## 『豊洲新市場予定地の液状化問題についての公開質問状』に対する回答について

2011年9月27日

日本環境学会顧問(前会長)・元大阪市立大学大学院教授 畑 明郎

地盤断面図：①H18年地盤調査地質断面図参考

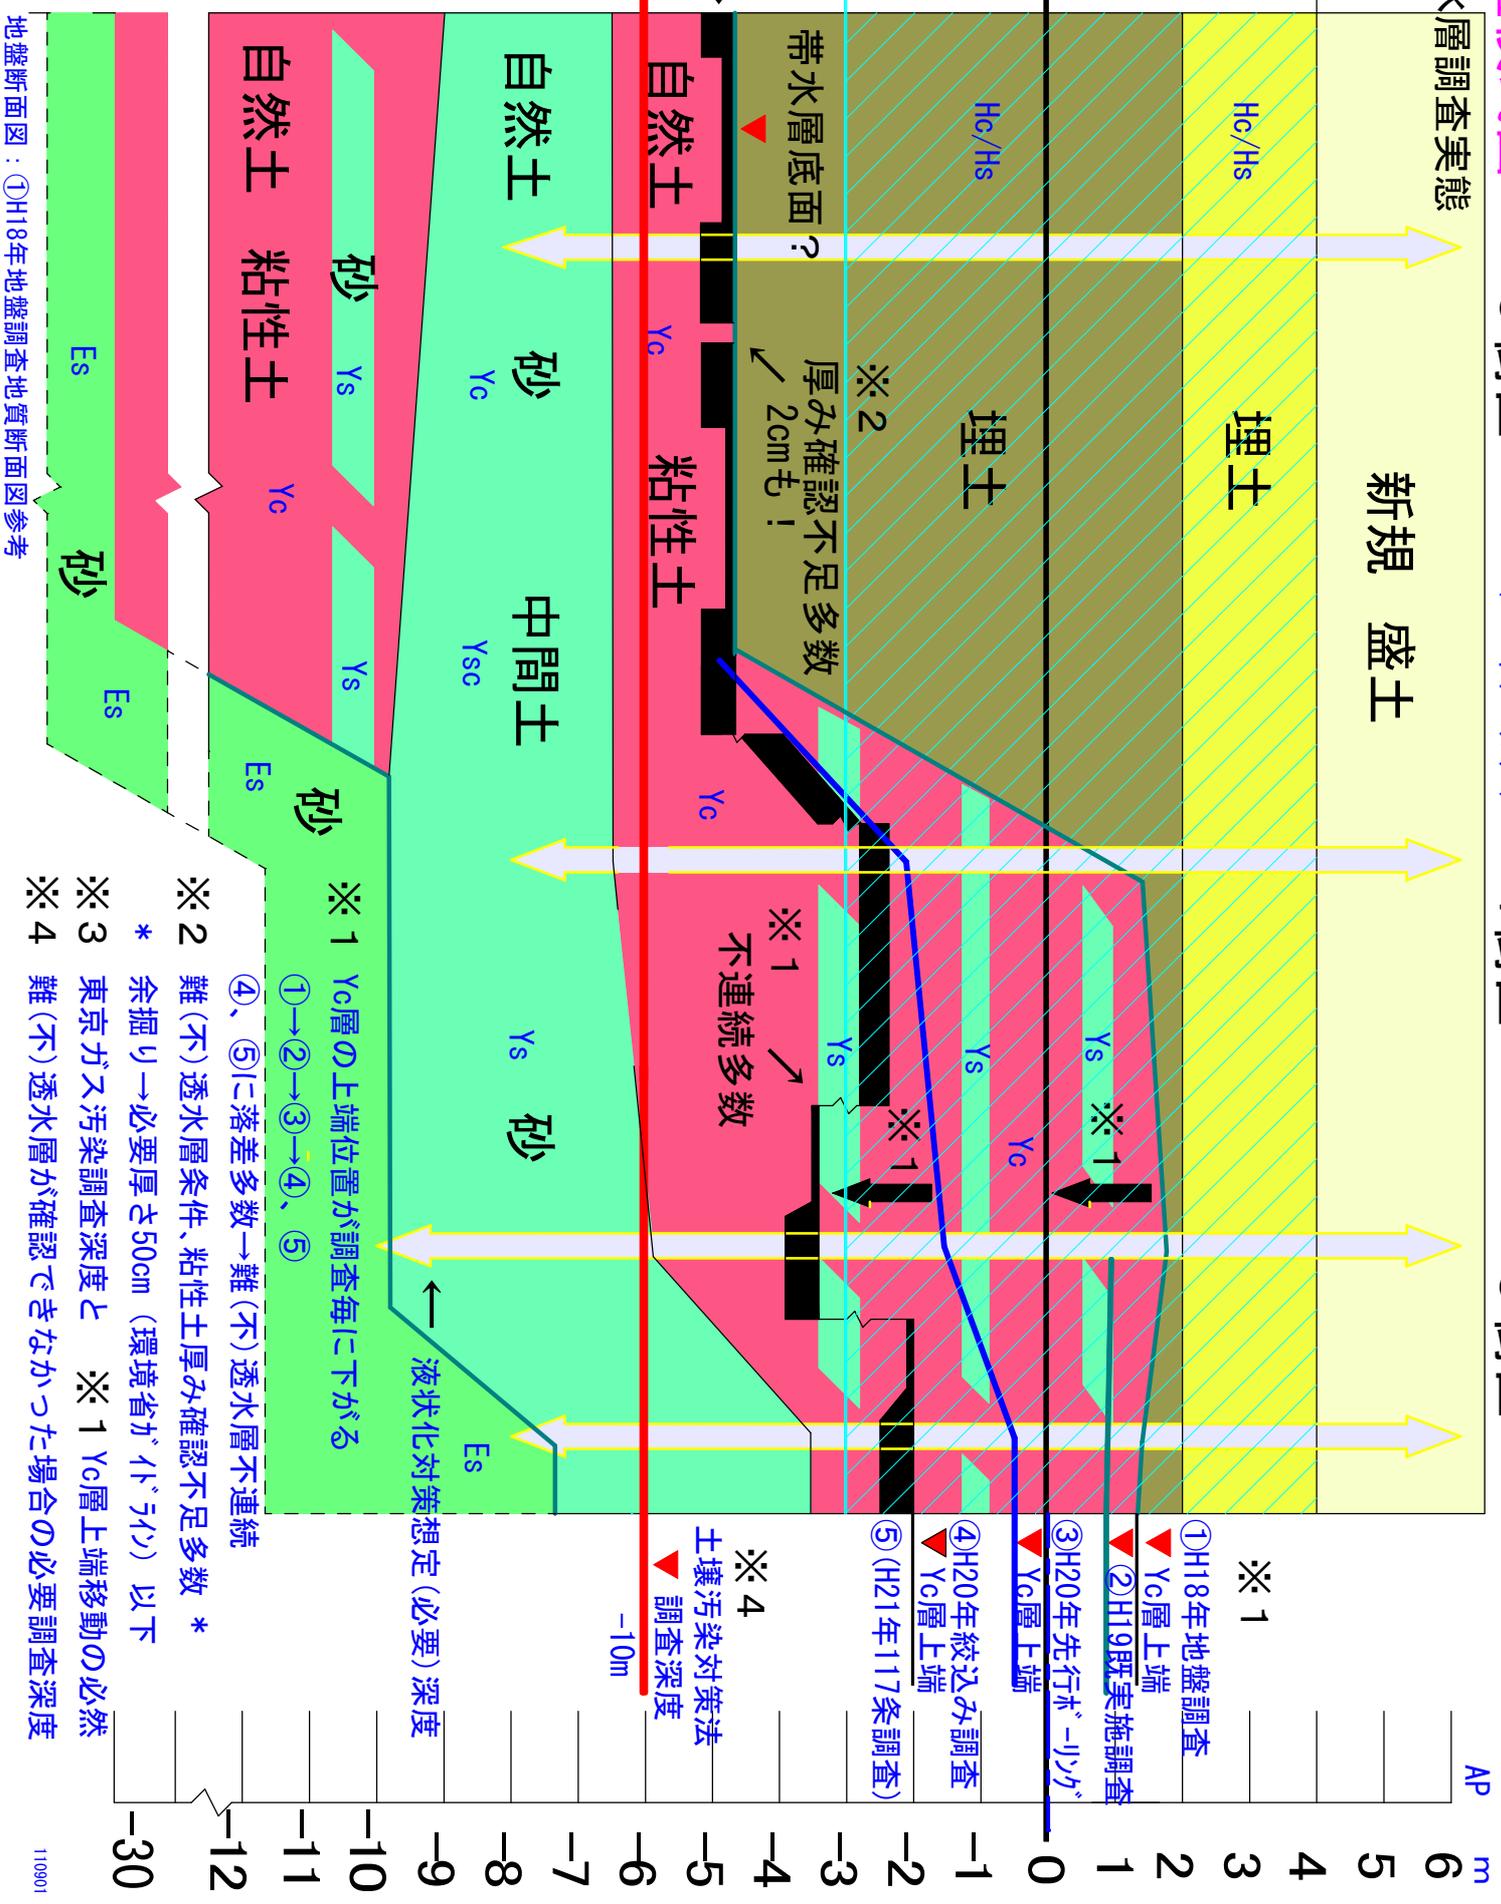
「東京の低地は...表層に沖積砂層、その下部に沖積粘土層が堆積し、...沖積砂層(上部有楽町層)はエイジングで液状化強度が高くなり、液状化しない」とするが、図1に示すように、豊洲の有楽町層上部は粘性土、中部は砂質土、下部は粘性土となっており、東京低地の一般論は豊洲に適用できない。

5の回答をもって、「浚渫埋土が液状化したと考えられます。この付近の埋立土は海底の土砂を浚渫して埋め立てているので、噴砂に細かく砕けた貝殻が入っていることも、それを物語るものだと考えています」とするが、図2に示すように、有楽町層にも貝殻混入があり、貝殻をもって浚渫埋土とは断定できない。

「豊洲新市場予定地における液状化対策は、阪神淡路大震災等で効果が確認されている工法です」とするが、安田回答資料13では、六甲アイランドなどのサンドコンパクション工法は、沖積層粘性土の下部付近(GL-15m)まで施工され、神戸港の格子状固化工法では、第一洪積層の深さまで構築されている。「都は有楽町層で液状化すると判定された層についても、液状化対策をする」とし、入札説明書によると、5街区の静的締固め固化はAP1.8m - 8.5~16m、格子状固化はAP1.8m - 3~4m、6・7街区のサンドコンパクションパイルはAP1.8m - 4.5~11.5mまで打設するので、図2の有楽町層上部の粘性土を突き抜けて中部の砂質土に達するので、「不透水層」とする有楽町層を破壊し、土壌・地下水汚染を深部に拡大するおそれがある。

※2  
厚み確認不足多数  
2cmも!

※1  
不連続多数
